ZMĚNOVÝ LIST OPŽP 2014+PO5		číslo ZL: 05
Zhotovitel:	KONSIT a.s., Půlkruhová 786/20, 160 00 Praha 6 - Vokovice	
Změnový list vystavil:	Pavel Pohořalý	
Datum:	03. 01. 2022	
<p>Podepsaní zmocněnci potvrzují v souladu se Smlouvou o dílo tuto změnu rozsahu díla:</p> <p><b>Předmět změny: Odstranění nášlapných vrstev nad rámec VV</b></p> <p>Projekt počítal s odstraněním stávajících nášlapných vrstev z PVC. Při průzkumu stavby bylo zjištěno, že některé místnosti obsahují více vrstev PVC, které bude nutné odstranit.</p> <p>Počty vrstev nad rámec VV:</p> <p>Místnost 1.01 – 2 vrstvy Místnost 1.04 – 2 vrstvy Místnost 1.08 – 2 vrstvy Místnost 1.11 – 2 vrstvy Místnost 1.13b – 1 vrstva Místnost 2.09 – 1 vrstva</p>		
Počet připojených listů specifikací:	Počet připojených výkresů:	
Cena méněprací bez DPH:	Cena víceprací bez DPH:	
0,- Kč	27 706,90 Kč	
Výsledná cena změny bez DPH:	Nově sjednaná lhůta dokončení díla:

Rozpočet OZ\_05 - Odstranění nášlapných vrstev nad rámec VV

Místnost 1.01 – 3 vrstvy

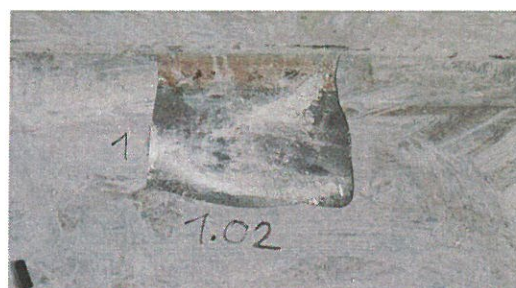
Číslo místnosti	Plocha místnosti [m <sup>2</sup> ]	Počet vrstev nad rámec projektu	Plocha [m <sup>2</sup> ]	Hmotnost [t]
1.01	11,50	2	23,00	0,06
1.04	12,30	2	24,60	0,06
1.08	48,50	2	97,00	0,25
1.11	59,10	2	118,20	0,31
1.13b	5,60	1	5,60	0,01
2.09	59,50	1	59,50	0,15
